先行プラントの審査会合における指摘事項一覧 (1/6)

○女川1号炉の被ばく評価に用いている気象データ(2012年)について

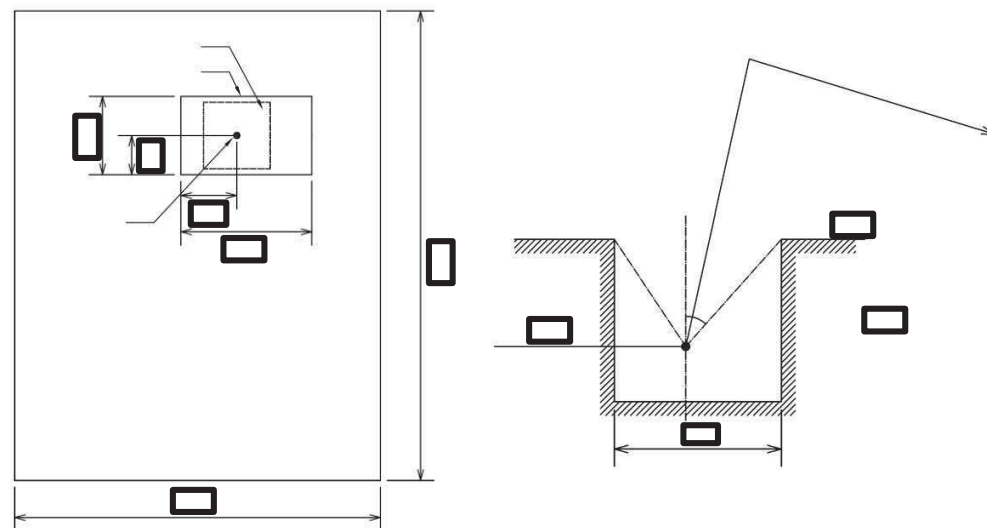
(3)使用済燃料プール水大規模漏えい時の使用済燃料からのスカイシャイン線による周辺公衆の放射線被ばくへの影響について

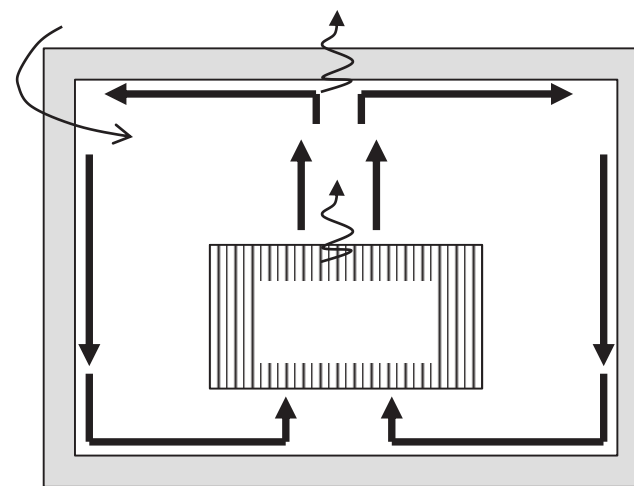
(4)直接線の考慮が不要であることの理由について
